## **BAHNVORHABEN STUTTGART 21**

### **DÜKERUNG ABWASSER-HAUPTSAMMLER für den TIEFBAHNHOFSTROG S-21**

### **FACHGUTACHTLICHE BEWERTUNG**

**STAND: 15. Februar 2014**

### 2.1 Planfestgestellter Nesenbach-Düker „lang“

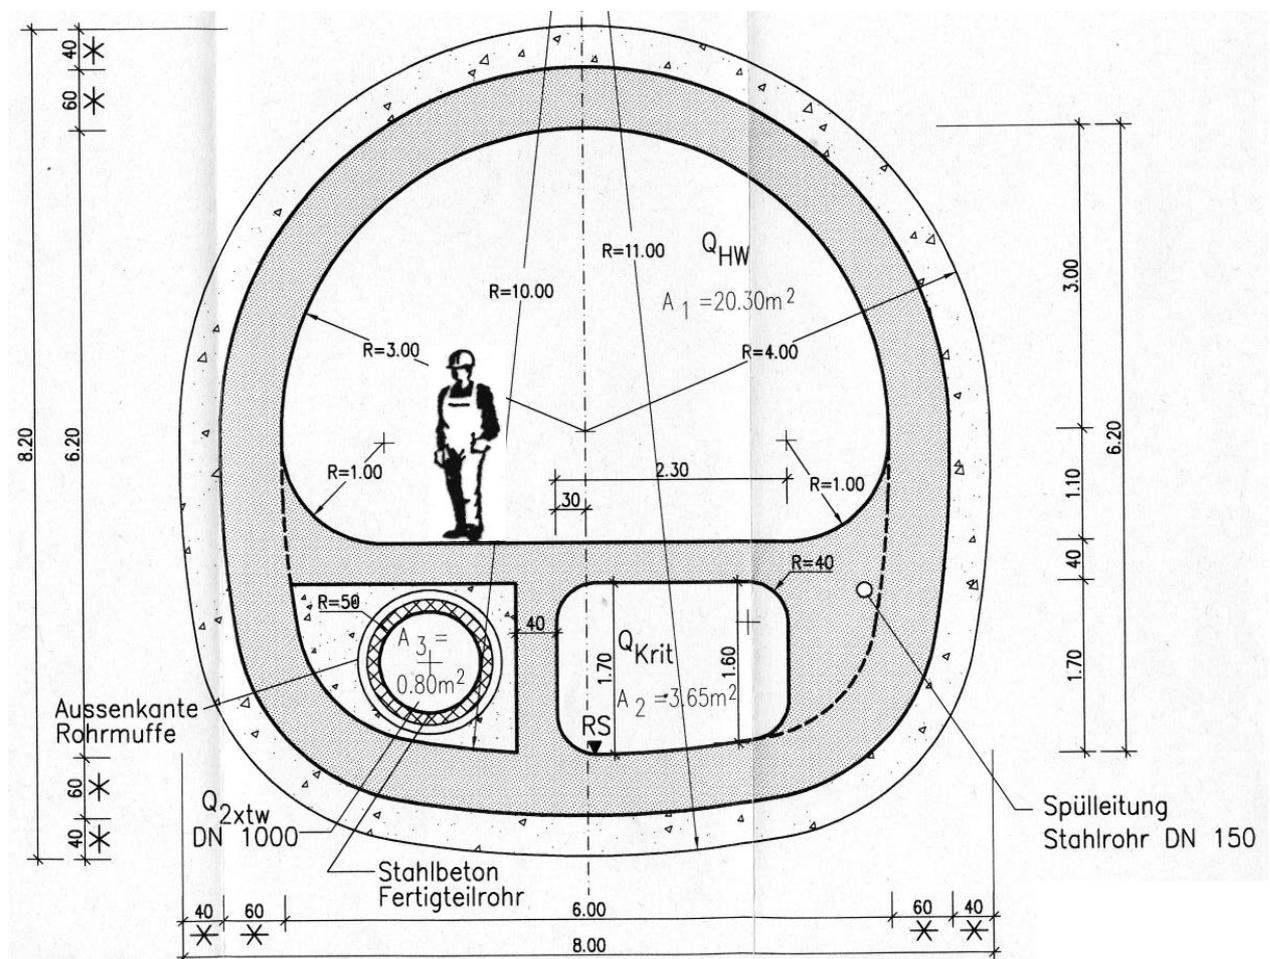
Zwar ist der wasserführende Gesamt-Querschnitt etwas größer als der des Bestands-Kanales; dennoch ergibt sich wegen der **zahlreichen Umlenkungen** und **Querschnitts-Änderungen** im Oberhaupt sowie unterhauptseitig an der Wiederzusammenführung der Einzelkanäle ein deutlich **größerer Druckhöhen-Verlust** und dadurch bedingt eine **deutliche Verminderung** der **größten Abflußleistung** um rd. **17,4 %** gegenüber heutigem Stand. Bei Hochwasser-Abfluß wird sich entsprechend früher ein **Rückstau im Kanalnetz** einstellen als dies heute der Fall ist. Die Überflutungsgefahr für die Stuttgarter Innenstadt wird durch den Düker ansteigen. Einzelheiten hierzu siehe Abschnitt 1.2 sowie die als Anhang 2.1 beigefügte „Hydraulische Berechnung Nesenbach-Düker (lang)“.

Die vorliegende Planung des „langen“ Nesenbach-Dükers, auch wenn „planfestgestellt“ und somit zur Ausführung genehmigt, ist dennoch **unvollständig** und weist in abwassertechnischer Hinsicht **wesentliche Fehler** und **Mängel** auf, i.e.

- **Kanal-Anschlußhöhe** zulaufseitig: 236,99 mNN **falsche Angabe!** In den neuen Plänen der 14.PÄ „Nesenbachdüker kurz“ ist für die genau gleiche Anschlußstelle 236,87 mNN angegeben, **12 cm weniger!** Offenbar ist der Fehler erst bei der Überarbeitung der Düker-Planung für die 14. PÄ bemerkt und dort berichtigt worden.

- **Übergang** auf anderes **Kanalprofil** am Anschluß an **Bestandskanal fehlt!**
- **Keine Absperr-Einrichtungen** zum Absperrern des Trockenwetter- und des Mittelwasser-Abflusses für Reinigungs- und Instandsetzungsmaßnahmen vorgesehen (diese können so nicht gereinigt und wieder instand gesetzt werden).

- **Keine Kontrollschächte** außerhalb Ober- und Unterhaupt-Schacht vorgesehen.
- **Keine Treppenstufen** und **kein Geländer** in  $Q_{HW}$ -Steigstrecke vorgesehen, diese somit **nicht begehbar** für Reinigung und Instandhaltung!

- Am oberen Zugang zum  $Q_{HW}$ -**Sturzkanal** im Oberhaupt-Schachtbauwerk **fehlt die Absturz-Sicherung => Lebensgefahr** bei Arbeiten in diesem Bereich!

**Schwerwiegendster Planungsmangel** ist indessen die **mangelhafte Entleerbarkeit** der **Düker-Kanäle** „ $Q_{kr}$ “- und „ $Q_{HW}$ “, die ja **nach jeder Flutung** durch einen stärkeren Regen **leergepumpt** und **gereinigt** werden müssen. Dies ist bei dem geplanten und zur Ausführung genehmigten Unterhaupt-Bauwerk jedoch nur eingeschränkt möglich und erfordert unnötigerweise einen **erheblichen Personal-Mehraufwand**.

Insgesamt ist der „lange“ **Nesenbach-Düker wie geplant** und **planfestgestellt** für die ordnungsgemäße Ableitung des Abwassers aus dem Innenstadtbereich **ungeeignet**.

## 2.2 Geänderter Nesenbach-Düker „kurz“ gem. 14. PÄ

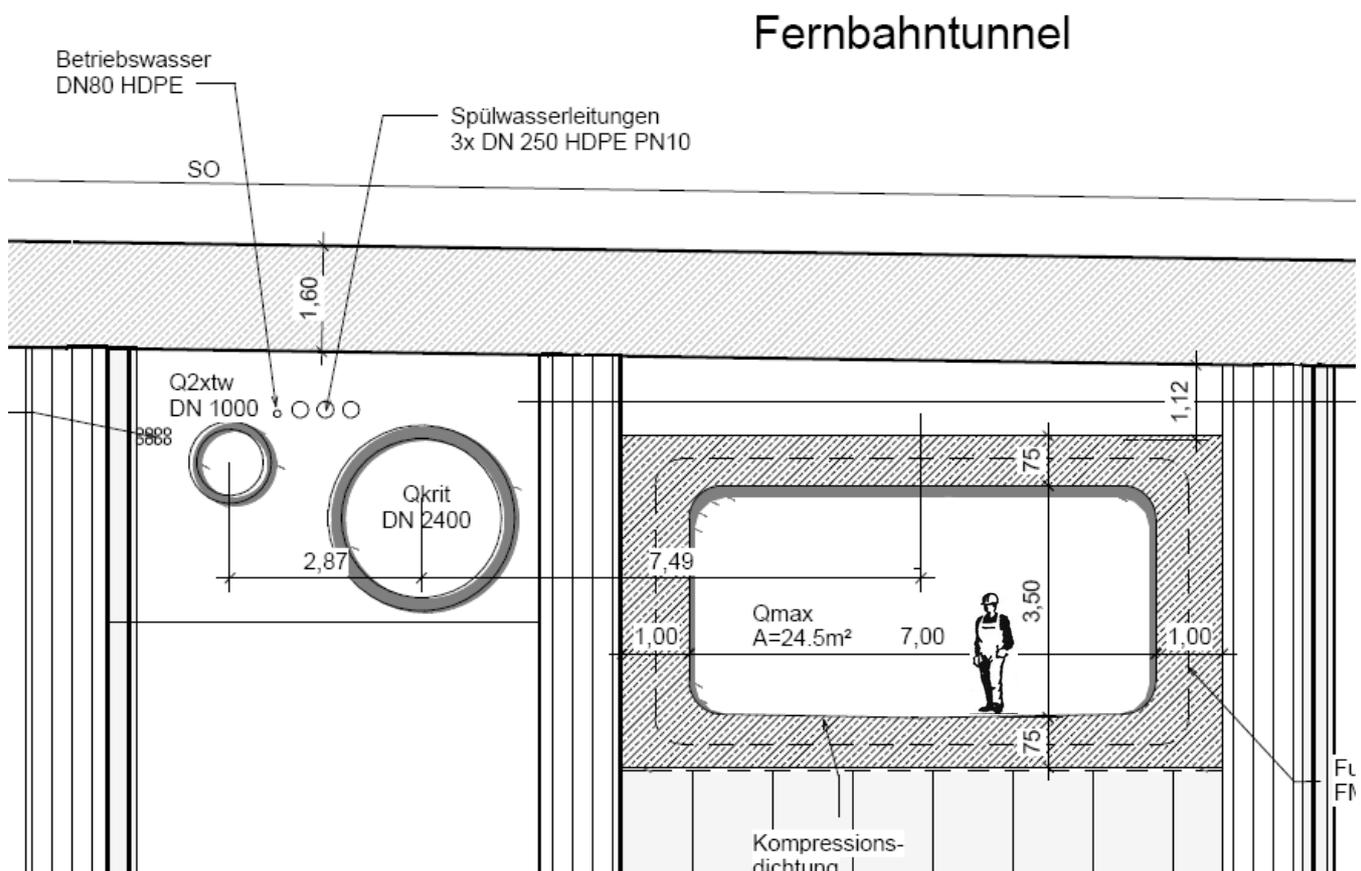
Der Hochwasser-Kanal „ $Q_{HW}$ “ der Dükerstrecke ist als Rechteckprofil mit den Innenmaßen  $B \times H = 7,0 \times 3,5$  m vorgesehen, dessen freier Querschnitt von  $24,5 \text{ m}^2$  größer ist als der des „ $Q_{HW}$ “-Kanal des ursprünglich vorgesehenen „langen“ Dükers mit  $20,3 \text{ m}^2$ . Damit ergeben sich für den „kurzen“ Düker auch etwas geringere Druckhöhen-Verluste als für den ursprünglich geplanten und planfestgestellten „langen“ Düker, und die **größte Abflußleistung** ist weniger **verringert**. Dennoch beträgt diese immer noch **11 %** gegenüber dem heutigen Bestandskanal; s. hierzu Abschn. 1.2 „Verringerung der Abflußleistung“ und Anhang 2.2: „Hydraulische Berechnung „Nesenbachdüker kurz“.

**Nachteilig** hingegen wirkt sich der vergrößerte Kanal-Querschnitt auf das **Absetzverhalten** des mitgeführten Schlammes und sonstigen Unrates aus, denn bei **geringerer Beaufschlagung** geht die Strömungsgeschwindigkeit zurück; das Mittragen von Schmutz durch die Strömung ist noch geringer und die **Absetz-Neigung** dadurch **verstärkt**. Damit steigt der Reinigungs-Aufwand für den Düker.

Die Planung des „kurzer Dükers“ in der Fassung v. 14.10.2013 ist gegenüber dem ursprünglich vorgesehenen „langen“ Düker zwar deutlich besser und mit weniger Fehlern behaftet. Dennoch bleibt auch diese unzulänglich; folgende Mängel sind zu beanstanden:

- **Spülwasser-Leitungen 3 x DN 250 unzureichend** für Düker-Spülung; Spülkonzept nicht geklärt, s. Abschn. 1.4 „Schlammablagerung im Düker und Reinigung“..

- **Ansaugkammer der Entleerpumpen** im Unterhaupt-Bauwerk **unzureichend** für Abpump-Betrieb.
- **Keine Möglichkeit zum Zurückhalten** abgesetzter **grober Verschmutzungen** vor den Pumpen vorgesehen.

- **Erschwerter Zugang** zur **Entleer-** und **Ansaugkammer** nur über Einstiegschacht  $800 \text{ } \varnothing$  mm von oben mittels Leiter, 6 m hoch.

- **Keine Möglichkeit zum Ausbringen** von **Schlamm, Schmutz**, grober Verunreinigungen usw. vorgesehen.
- **Abläufe** des „ $Q_{kr}$ “- und des  $Q_{HW}$ -Kanales mit je **DN 400 zu gering, Spülwasser-Ablauf** beim Reinigen sehr **verlangsamt, Ausschwemmen** von Schmutz und Unrat **unzureichend!**

Einzelheiten zum geplante Düker-Verlauf sind den vorliegenden Plänen der DB AG / Anlage 7.5.1 „Grundriß“ und 7.5.2 „Längsschnitt“ zu entnehmen.

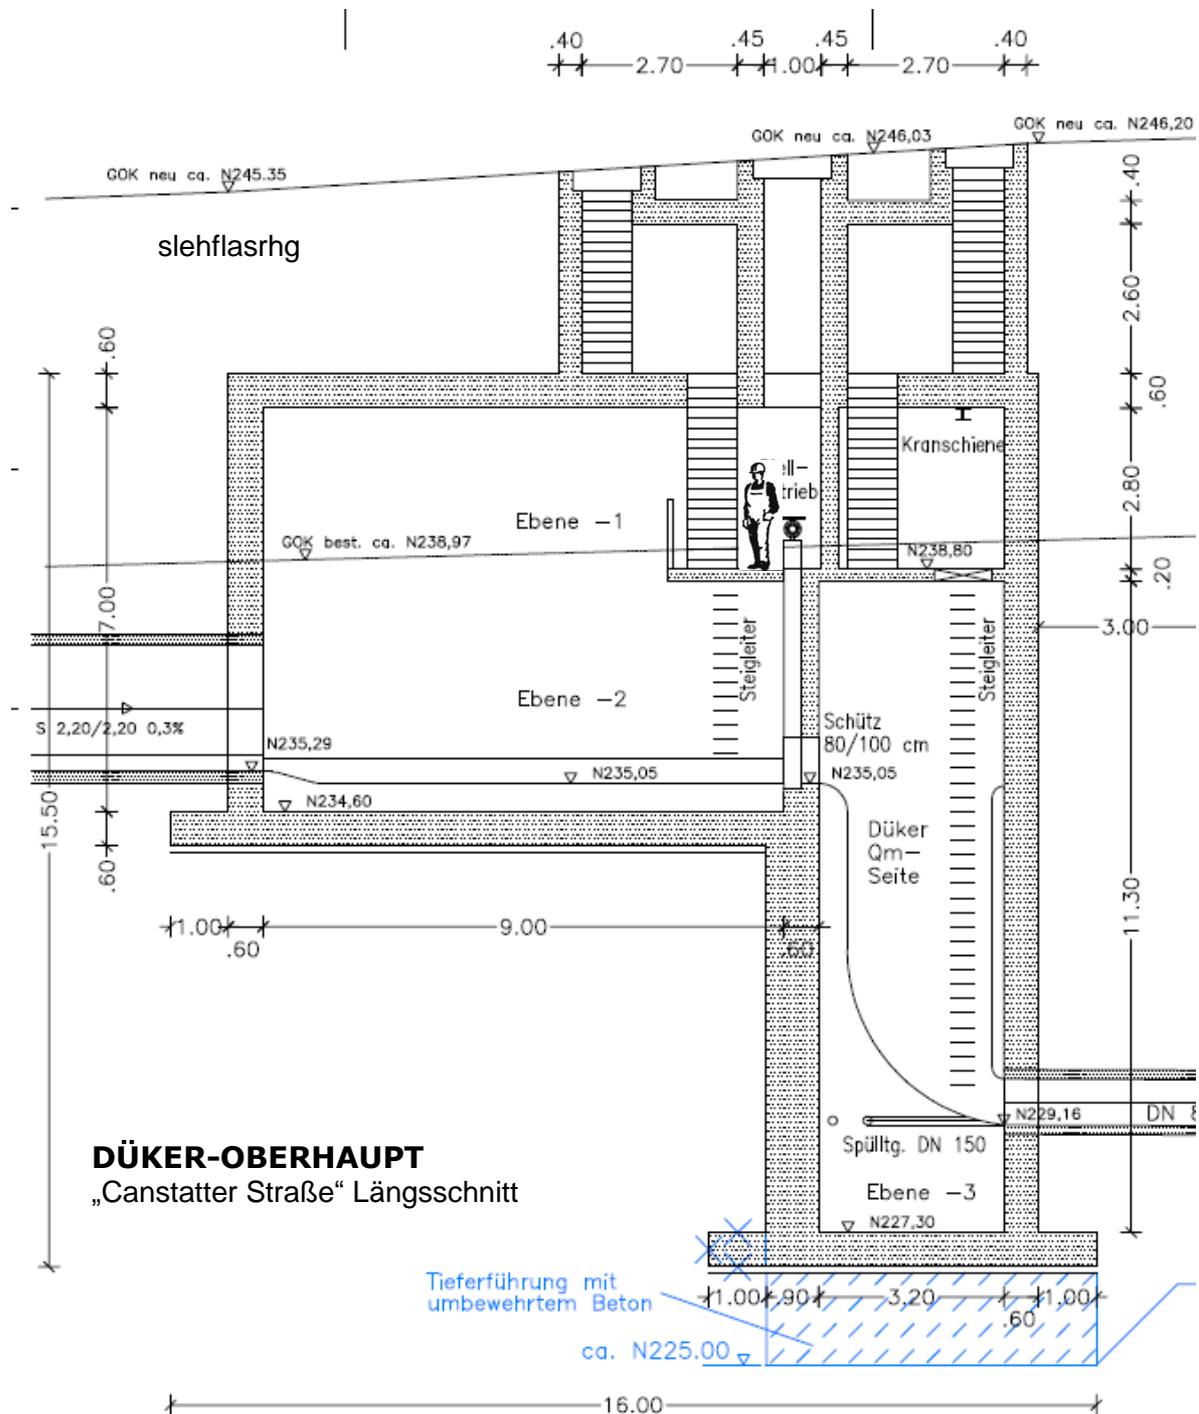
Die vorliegende **Planung** des Dükers „Canstatter Straße“, „auch wenn „planfestgestellt“ und somit zur Ausführung genehmigt, ist dennoch **unvollständig** und weist in abwassertechnischer Hinsicht **wesentliche Fehler** und **Mängel** auf, i.e.

**Wesentlicher Planungsmangel** ist indessen die **mangelhafte Entleerbarkeit** der **Düker-Kanäle** „**Q<sub>kr</sub>**“- und „**Q<sub>HW</sub>**“, die ja **nach jeder Flutung** durch einen stärkeren Regen **leergepumpt** und **gereinigt** werden müssen. Dies ist bei dem geplanten und zur Ausführung genehmigten Unterhaupt-Bauwerk jedoch nur eingeschränkt möglich und erfordert unnötigerweise einen **erheblichen Personal-Mehraufwand.**

Insgesamt ist der **Düker „Cannstatter Straße“** wie geplant und planfestgestellt für die ordnungsgemäße Ableitung des Abwassers aus dem Innenstadtbereich **ungeeignet.**

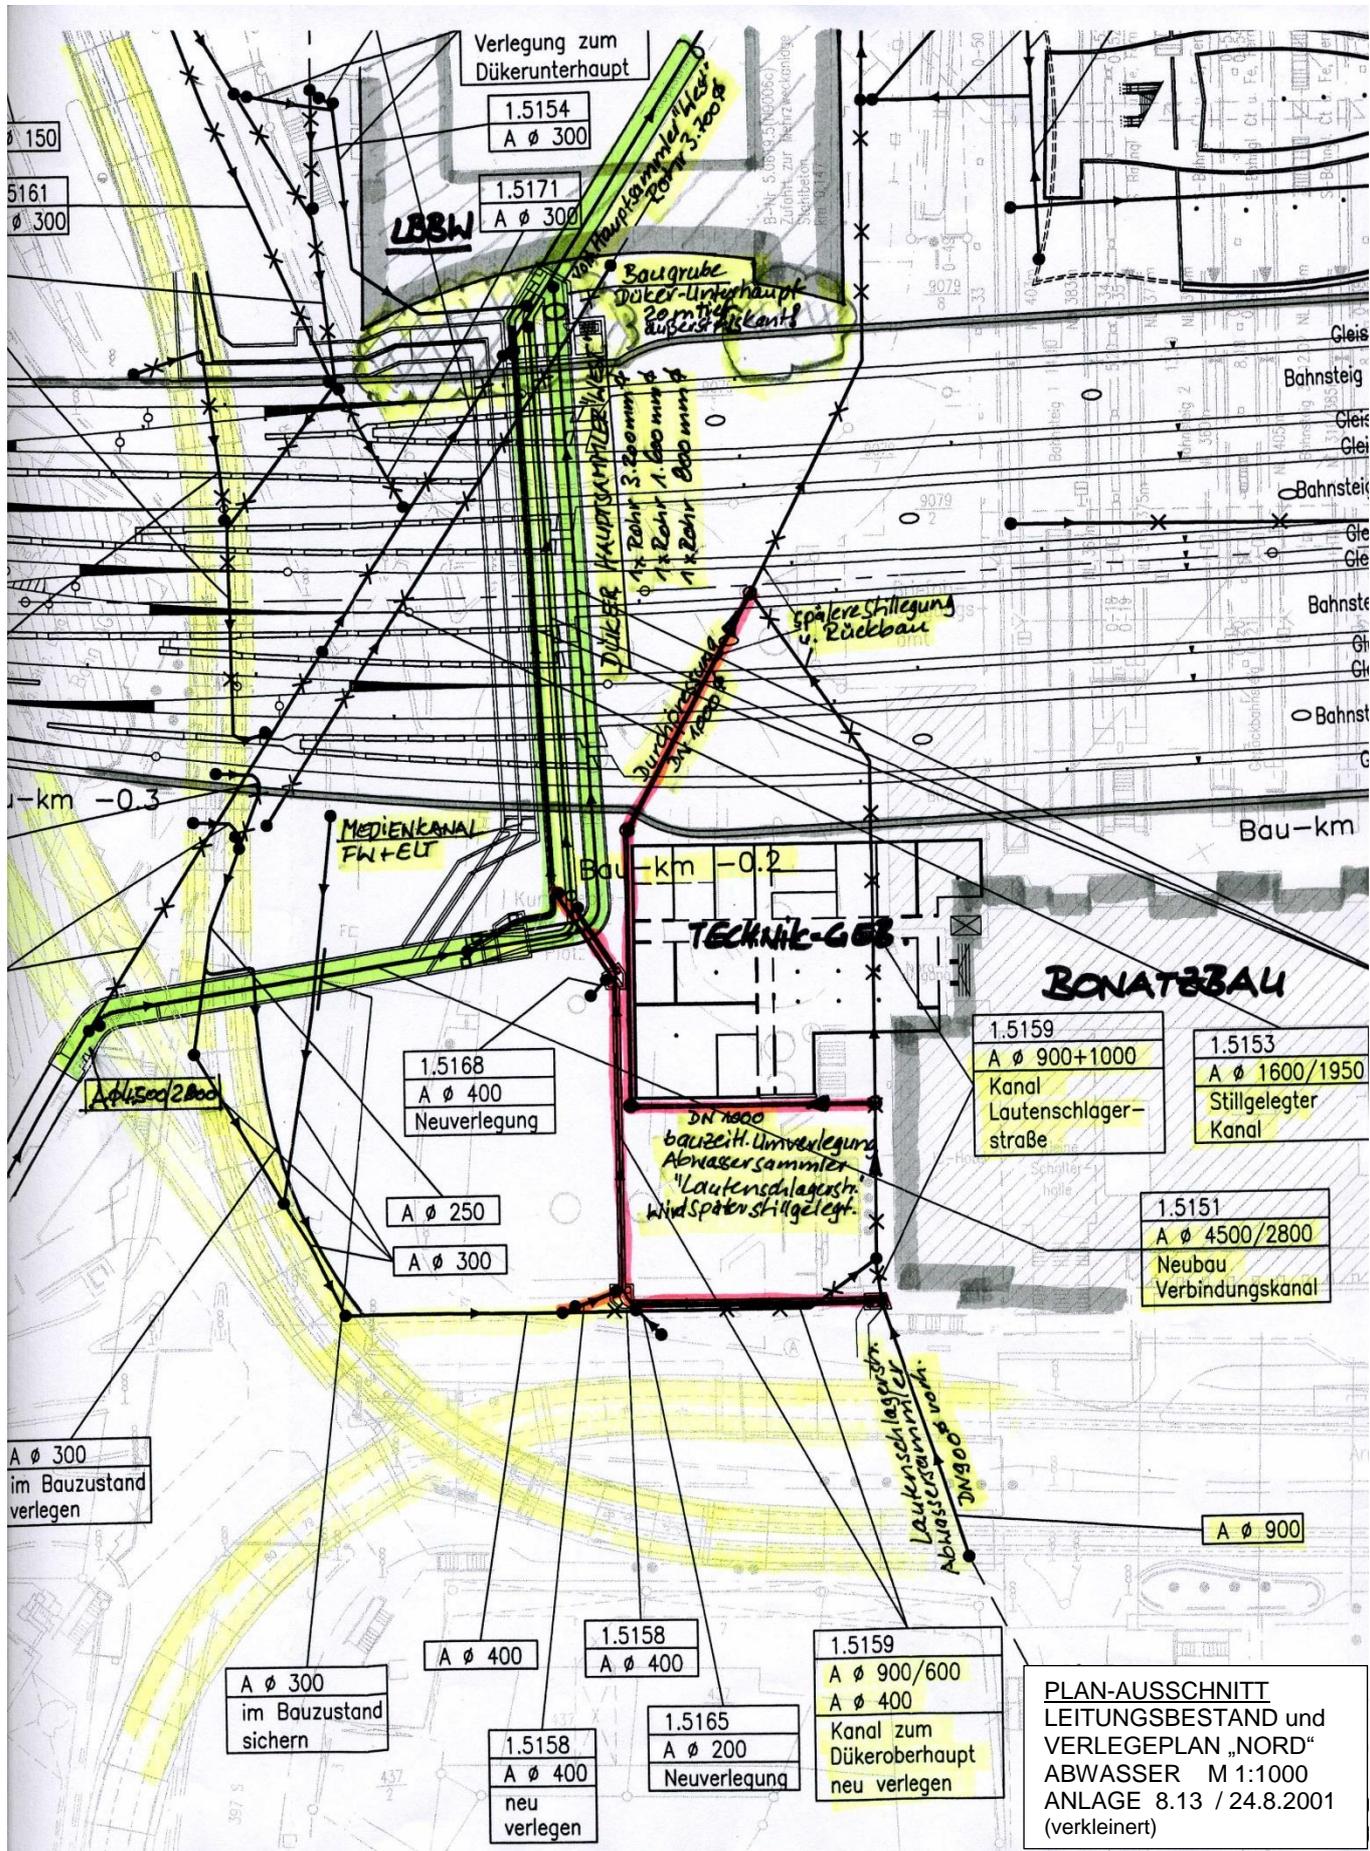
Die hier **vorgesehene** Art und Weise der **Dükerung** mit den **vielen großen Umlenkungen** sowie **Form- und Querschnitts-Änderungen** und den **zu steil geführten Leitungen** ist aus **abwassertechnischer Sicht nicht vertretbar**, ergeben diese doch einen **erheblichen zusätzlichen Druckhöhenverlust** gegenüber dem bisher gerade durchlaufenden Kanal, was unvermeidlich eine **deutliche Einschränkung der Abflußleistung** zur Folge hat. Dies wird sich zwar nur **bei Starkregen** auswirken, dann allerdings um so heftiger, weil der **Rückstau** im Abwassernetz im gesamten Stadtteil „West“ zu **Überflutungen** führen kann, wie dies beim Jahrhundertregen am 15. August 1972 der Fall war. Dies ist in der **Öffentlichkeit nie dargestellt** worden!

Auch wenn hier mit 3,79 m Sohlhöhen-Unterschied zwischen Düker-Ober- und –Unterhaupt ein sehr großes Druckgefälle ansteht aufgrund einer vorhandenen Steilstrecke im Bestandskanal mit 22 % Gefälle vor dem vorhandenen Querschnitts-Übergang von Rechteck- auf Kreisprofil, so wird dennoch durch die Dükerung in der beschriebenen Art und Weise die **größte abführbare Abflußmenge** gegenüber dem bestehenden und gerade durchlaufenden Abwassersammler nicht unerheblich **verringert** werden.

Die vorliegende **Planung** des Dükers „Hauptsammler West“, „auch wenn „planfestgestellt“ und somit zur Ausführung genehmigt, ist dennoch **unvollständig** und weist in abwassertechnischer Hinsicht **wesentliche Fehler** und **Mängel** auf, i.e.

- **Abpump-Druckleitung** im Plan nur angedeutet, **ohne Nennweite**, Leitung **nicht geplant**.  
Tatsächlich erforderlicher Spülwasserstrom >400 l/s ist nicht berücksichtigt!

Ein wesentlicher **Planungsmangel** ist ivor allem die **erschwerte Entleerbarkeit** und **Reinigungsmöglichkeit** der Düker-Kanäle „ $Q_{kr}$ “- und „ $Q_{HW}$ “, die ja **nach jeder Flutung** durch einen stärkeren Regen **leergepumpt** und **gereinigt** werden müssen. Dies ist bei dem geplanten und zur Ausführung genehmigten Unterhaupt-Bauwerk jedoch nur unter erschweren Bedingungen möglich und erfordert unnötigerweise einen **erheblichen Personal-Mehraufwand**.

Insgesamt ist der **Düker „Hauptsammler West“** so **wie geplant** und **planfestgestellt** für die ordnungsgemäße Ableitung des Abwassers aus dem Innenstadtbereich **ungeeignet**.
